Neuer Modul Controller für MC Typen SocksXtra und Mikro

SocksXtra und Mikro erhalten ab Febr.22 einen angepassten Controller-Sondertyp, **Modul Controller (Modul A)**. Wie bei den Controllern der Vers. 2.3 besitzt auch dieser ein kapazitives Touchpanel zum manuellen Motorbetrieb. Der Modul A Controller hat keine Motor-Endabschaltung. Diese kann optional durch Einschleifen des Modul B realisiert werden. Siehe bitte unten.

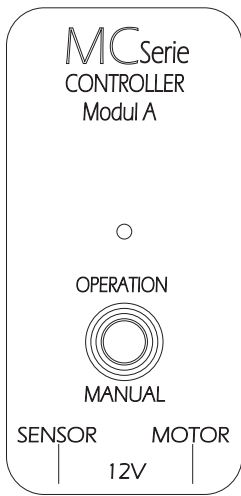
Das Modul wird oberhalb der Motor-Wickelspule an der Geräterückseite fixiert. Dazu bitte den Haltebügel an der zentralen Motor-Fixierschraube einsetzen und festziehen. Der Haltebügel ist für einen Rollendurchmesser von ca 12 cm +/- 5 mm (volle Motorrolle) ausgelegt. Nähert sich die Oberfläche der Wickelspule auf ca 5 mm Abstand dem Sensor, schaltet dieser das Modul A stumm. Dies wird durch Farbwechsel der integrierten LED von blau auf rot angezeigt.
